変更前	変更後	変更理由
<p>2.5 汚染水処理設備等</p> <p>2.5.1 基本設計</p> <p>(中略)</p> <p>2.5.1.5 主要な機器</p> <p>2.5.1.5.1 汚染水処理設備、貯留設備（タンク等）及び関連設備（移送配管、移送ポンプ等）</p> <p>(中略)</p> <p>(1) 滞留水移送装置</p> <p>滞留水移送装置は、タービン建屋等にある滞留水を汚染水処理設備のあるプロセス主建屋、高温焼却炉建屋へ移送することを目的に、移送ポンプ、移送ライン等で構成する。</p> <p>移送ポンプは、1号機タービン建屋に6台、1号機原子炉建屋に2台、2号機タービン建屋に4台、2号機原子炉建屋に2台、2号機廃棄物処理建屋に2台、3号機のタービン建屋に5台、3号機原子炉建屋に2台、3号機廃棄物処理建屋に2台、4号機タービン建屋に5台、4号機原子炉建屋に2台、4号機廃棄物処理建屋に2台設置し、原子炉への注水、雨水の浸入、地下水の浸透等により1号～4号機のタービン建屋等に発生する滞留水に対して十分対処可能な設備容量を確保する。滞留水の移送は、移送元のタービン建屋等の水位や移送先となるプロセス主建屋、高温焼却炉建屋の水位の状況に応じて、ポンプの起動台数、移送元、移送先を適宜選定して実施する。</p> <p>(中略)</p>	<p>2.5 汚染水処理設備等</p> <p>2.5.1 基本設計</p> <p>(中略)</p> <p>2.5.1.5 主要な機器</p> <p>2.5.1.5.1 汚染水処理設備、貯留設備（タンク等）及び関連設備（移送配管、移送ポンプ等）</p> <p>(中略)</p> <p>(1) 滞留水移送装置</p> <p>滞留水移送装置は、タービン建屋等にある滞留水を汚染水処理設備のあるプロセス主建屋、高温焼却炉建屋へ移送することを目的に、移送ポンプ、移送ライン等で構成する。</p> <p>移送ポンプは、1号機タービン建屋に6台、1号機原子炉建屋に2台、1号機廃棄物処理建屋に2台、2号機タービン建屋に6台、2号機原子炉建屋に2台、2号機廃棄物処理建屋に6台、3号機のタービン建屋に9台、3号機原子炉建屋に2台、3号機廃棄物処理建屋に6台、4号機タービン建屋に7台、4号機原子炉建屋に6台、4号機廃棄物処理建屋に6台設置し、原子炉への注水、雨水の浸入、地下水の浸透等により1号～4号機のタービン建屋等に発生する滞留水に対して十分対処可能な設備容量を確保する。滞留水の移送は、移送元のタービン建屋等の水位や移送先となるプロセス主建屋、高温焼却炉建屋の水位の状況に応じて、ポンプの起動台数、移送元、移送先を適宜選定して実施する。</p> <p>(中略)</p>	<p>移送装置の追設に伴う変更</p>

福島第一原子力発電所 特定原子力施設に係

(a) 移送装置全体系統図
図-2 滞留水移送装置の系統構成図 (1/3)

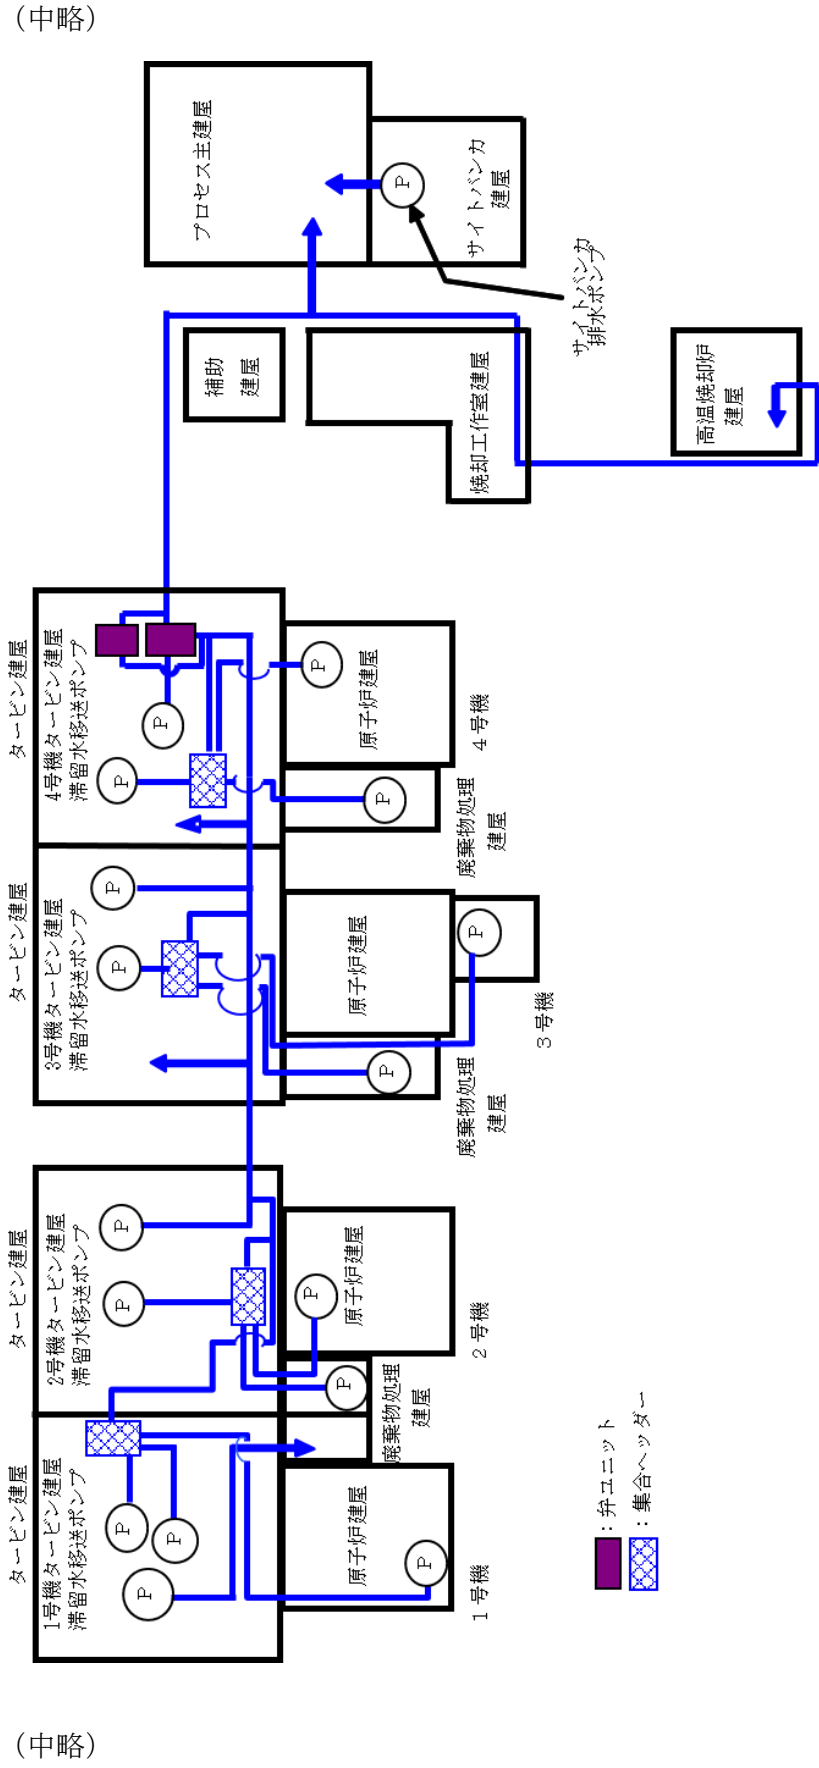
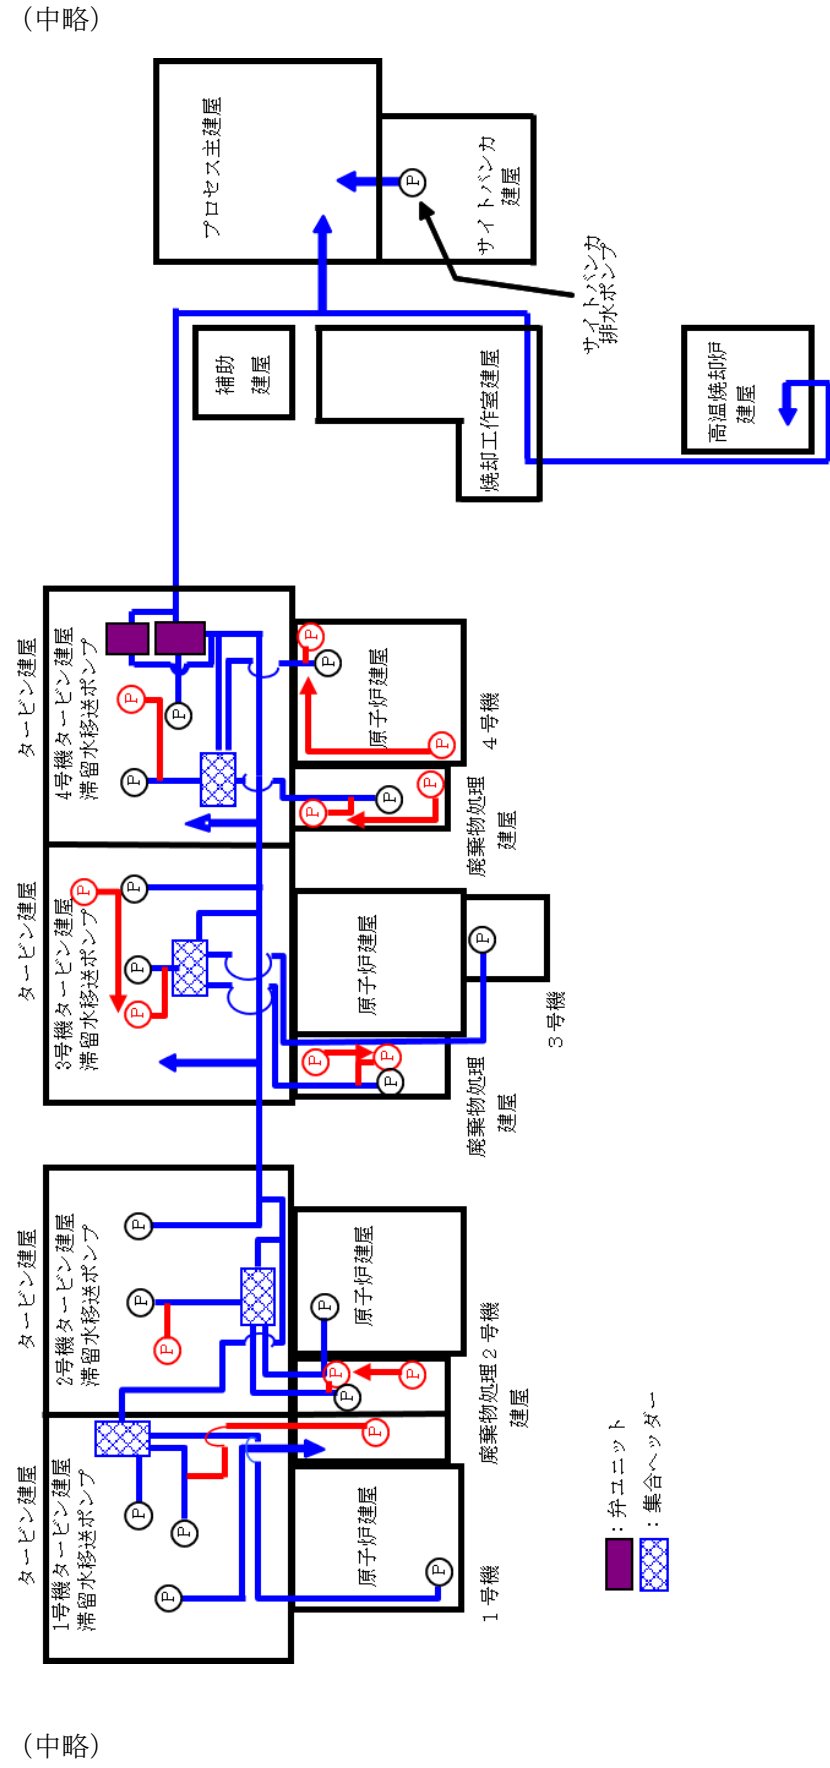
移送装置の追設に伴う変更および記載の適正化

図-2 滞留水移送装置の系統構成図 (2 / 3)

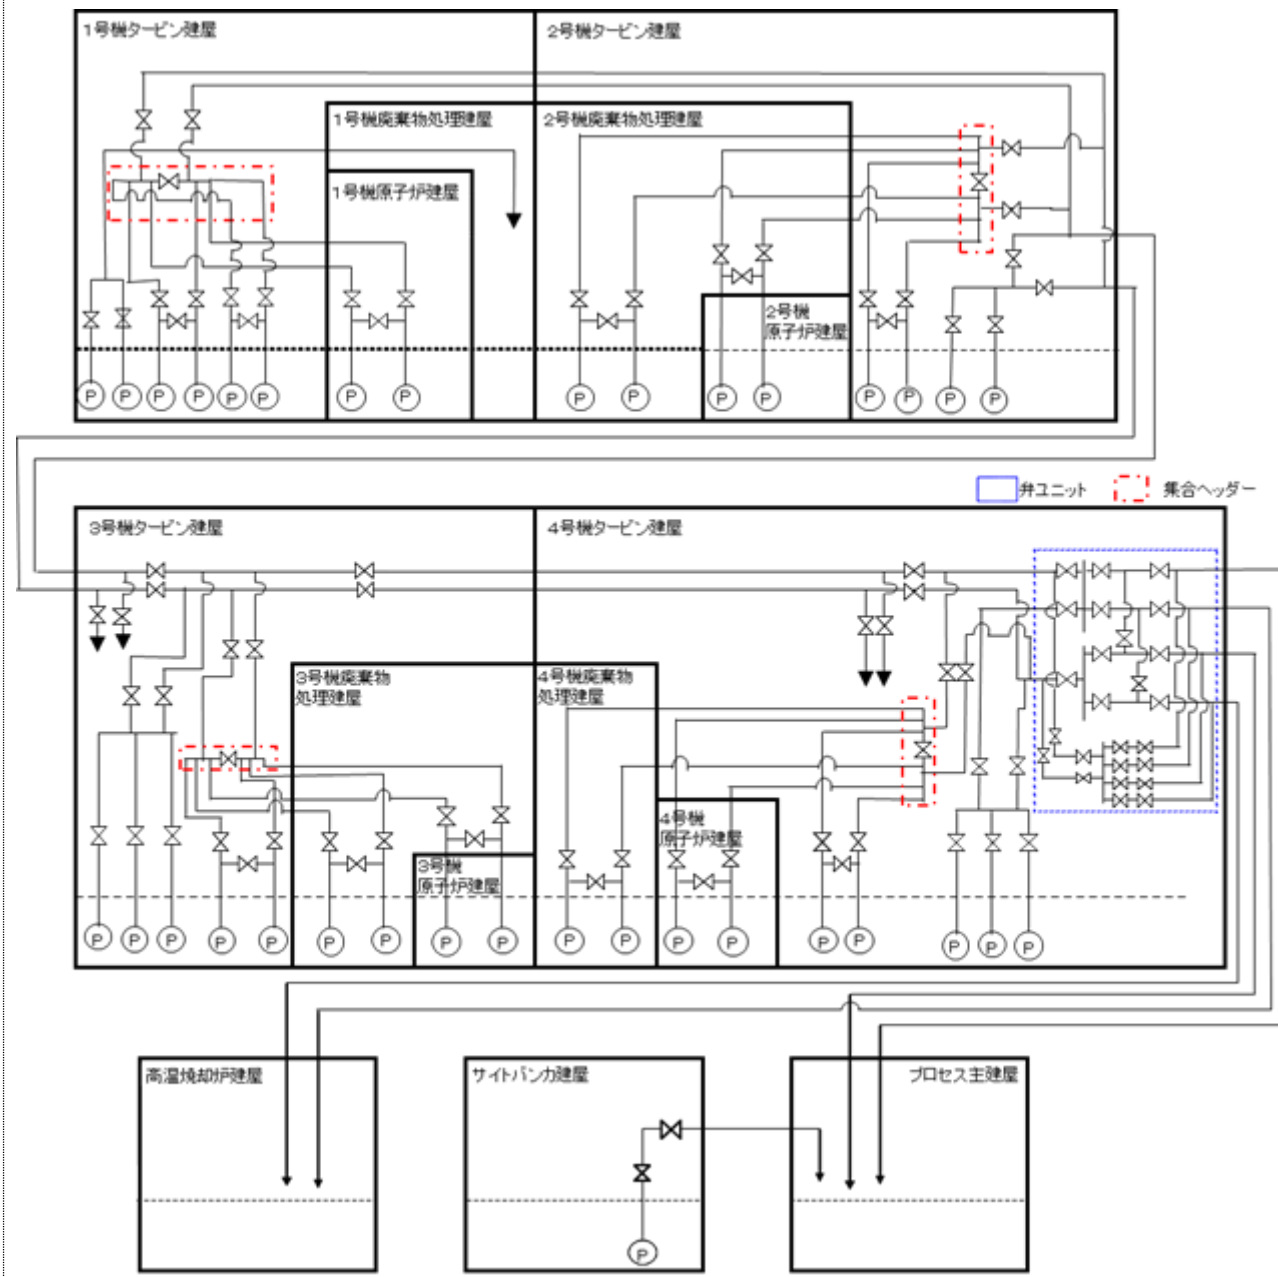
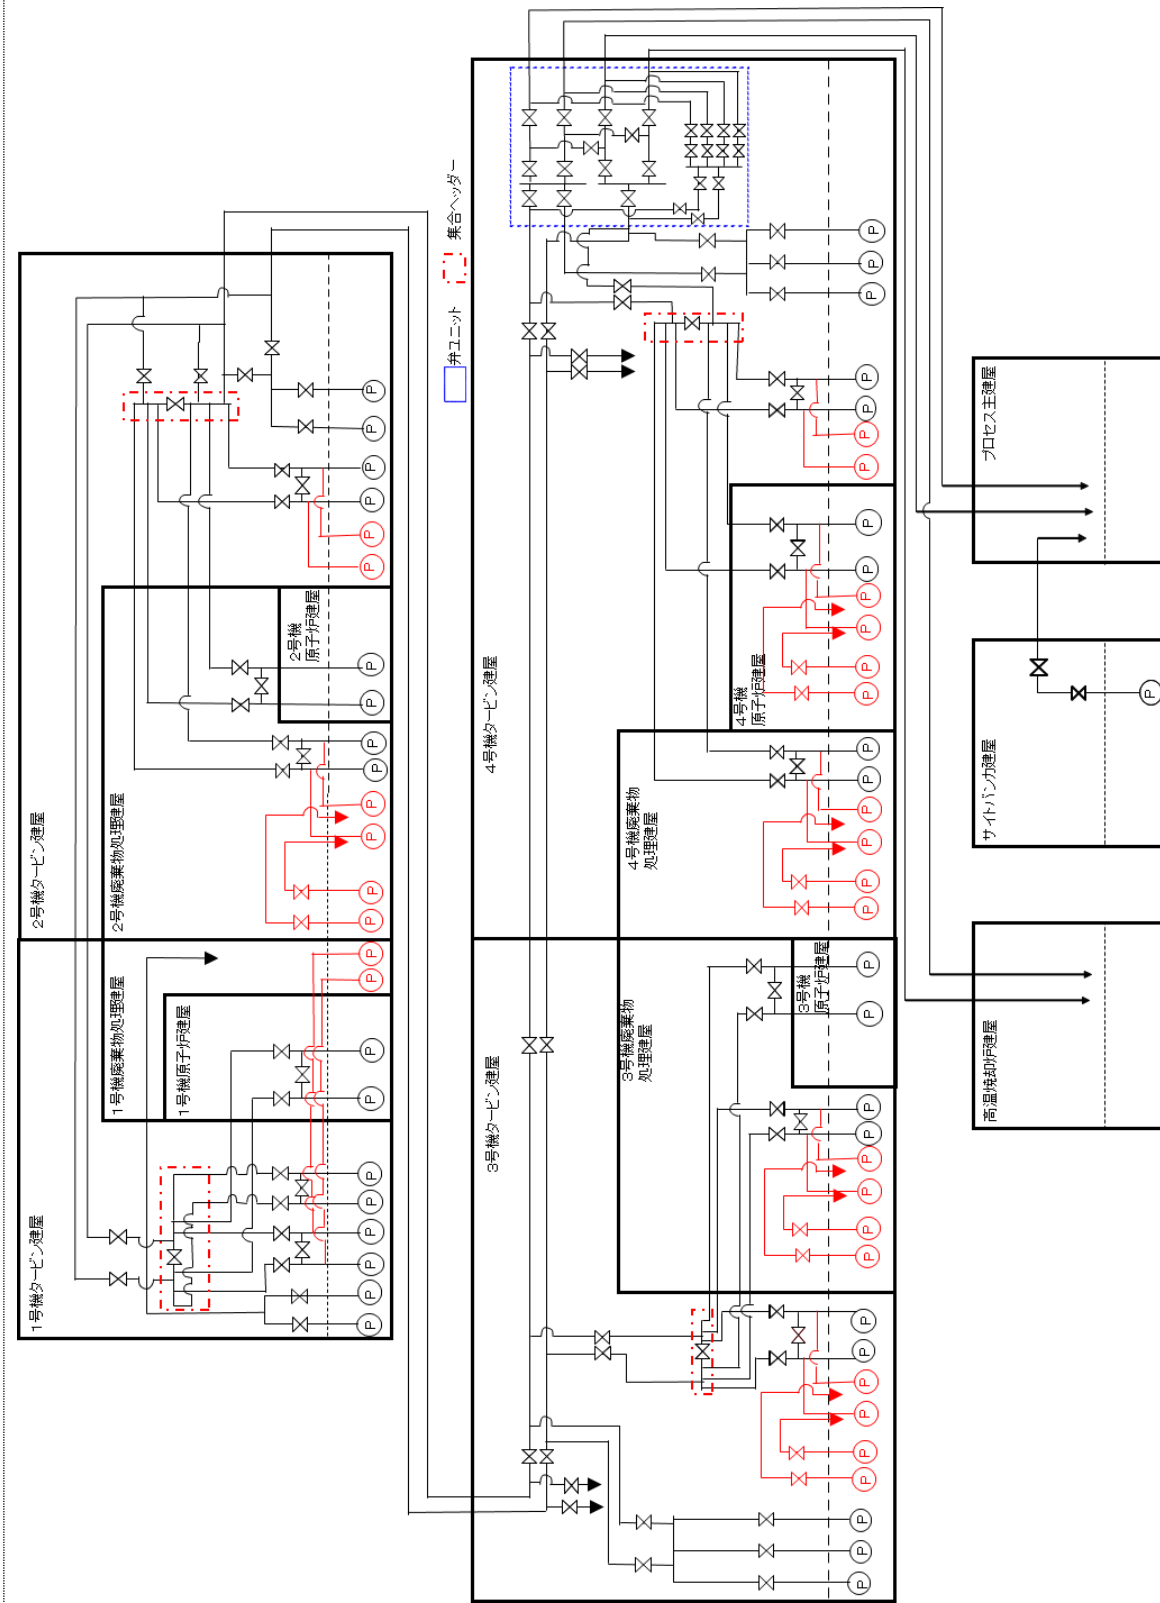
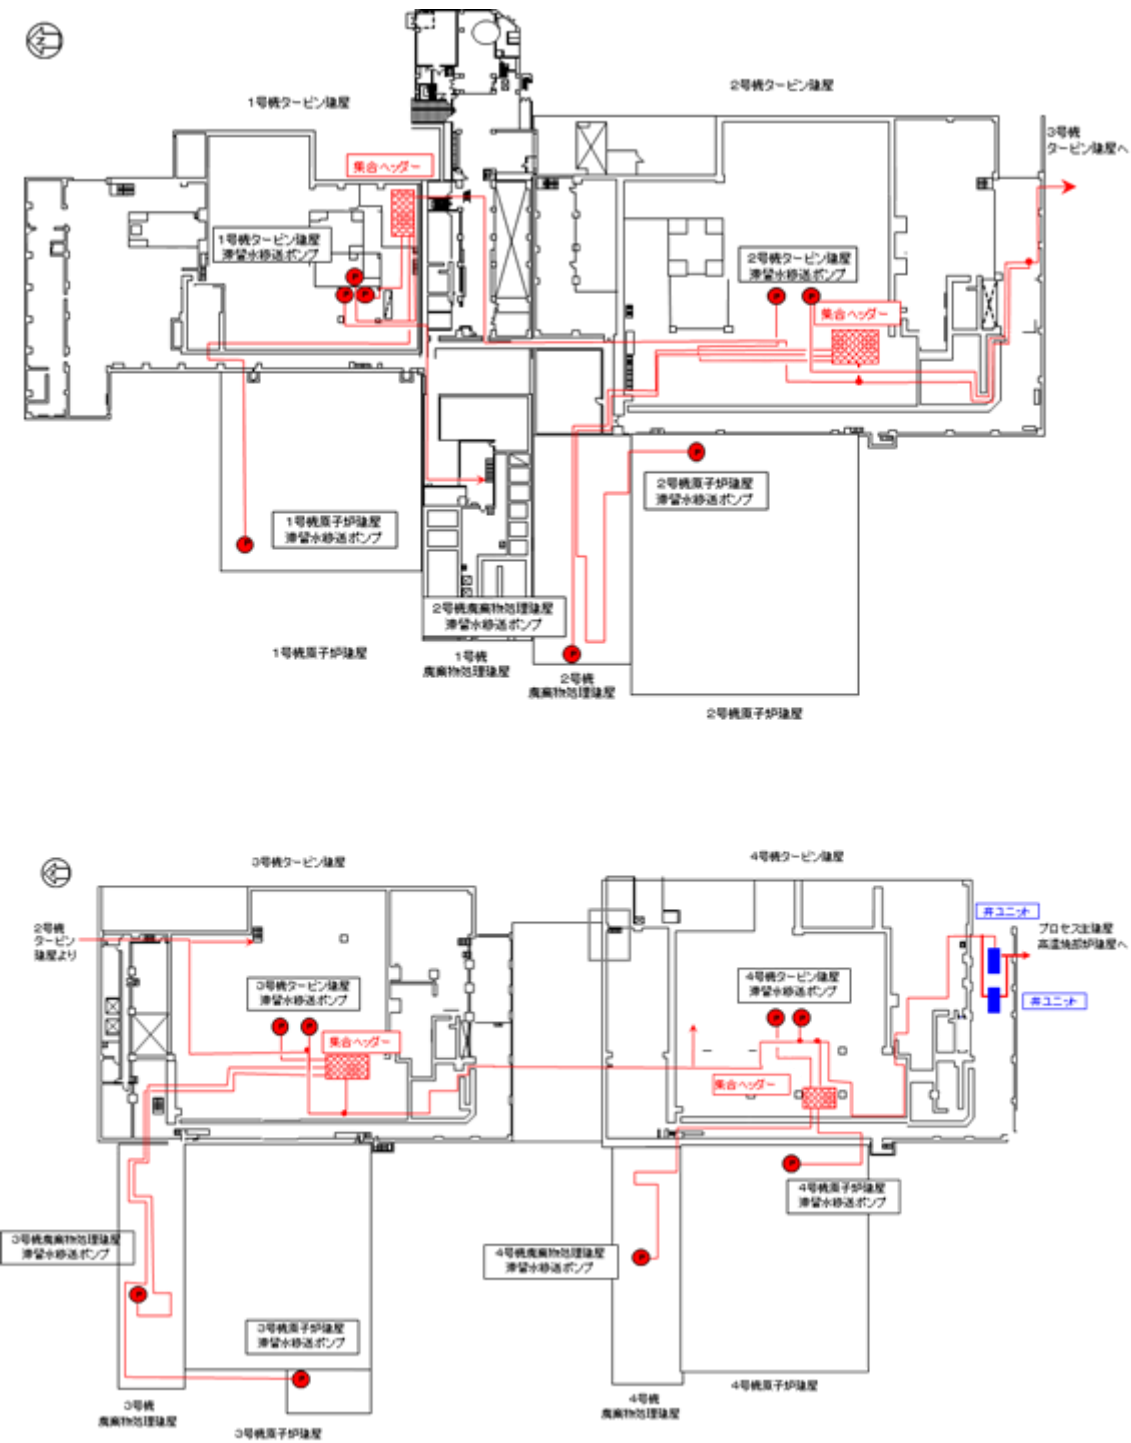
移送装置の追設に伴う変更および記載の適正化

図-2 滞留水移送装置の系統構成図 (3/3)

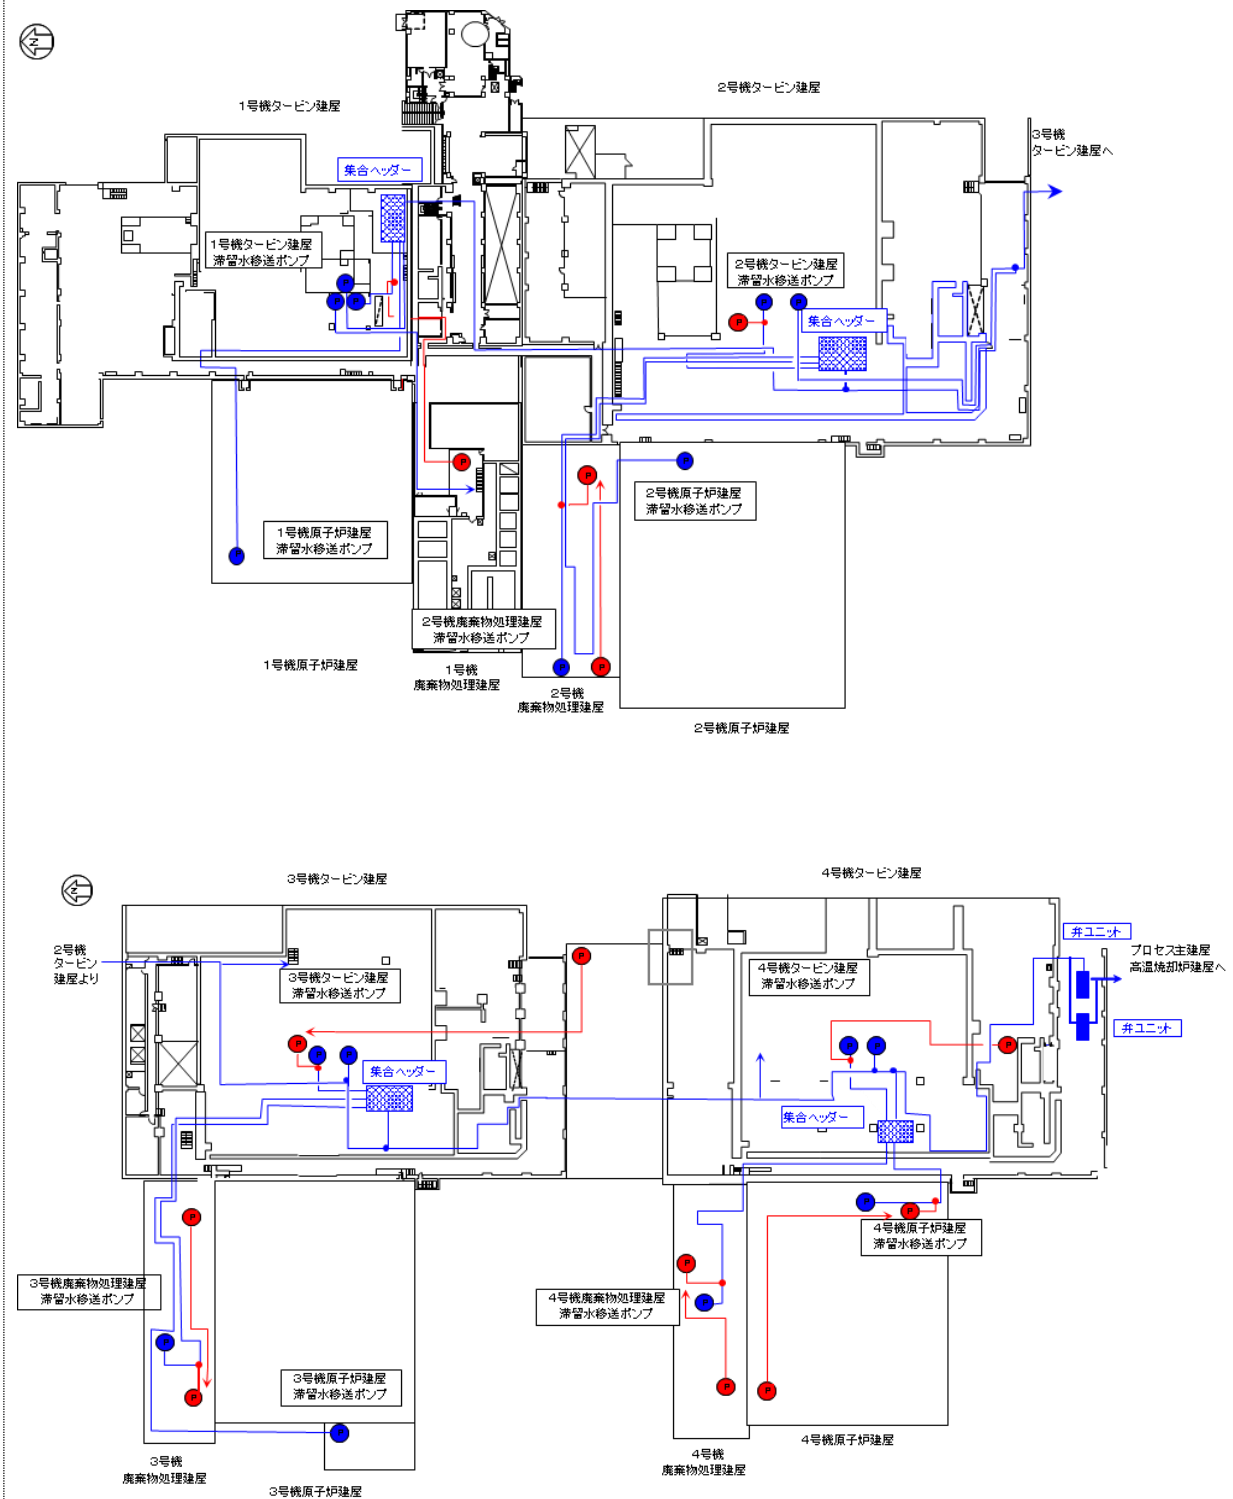
移送装置の追設に伴う変更および記載の適正化
